改善箇所説明図

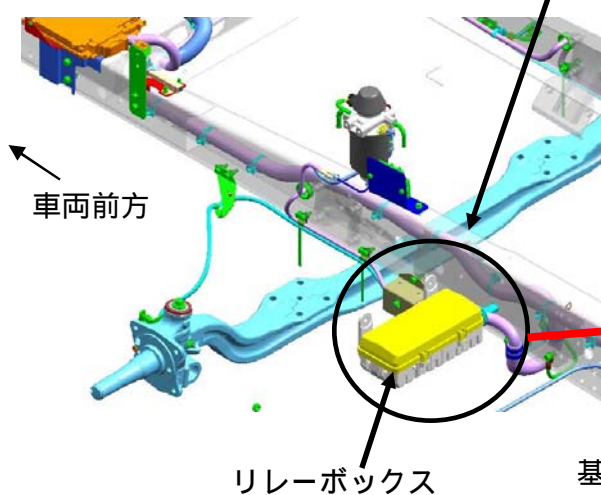
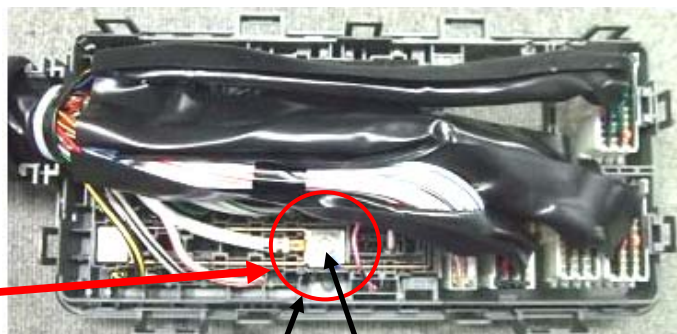
基準不適合発生箇所

電気配線において、リレーボックス内の電源用配線の取付ボルトの締付けが不十分な
ものがある。そのため、当該ボルトが緩み、接触不良になり、エンジンが停止するおそ
れがある。

改善の内容 : 全車両、当該ボルトの締付け状態を確認し、規定トルクで締付ける。
なお、配線及びリレーボックスに損傷がある場合は、配線を修理し、
リレーボックスを新品と交換する。

識別 : リレーボックス上面に白色シールを貼付する。
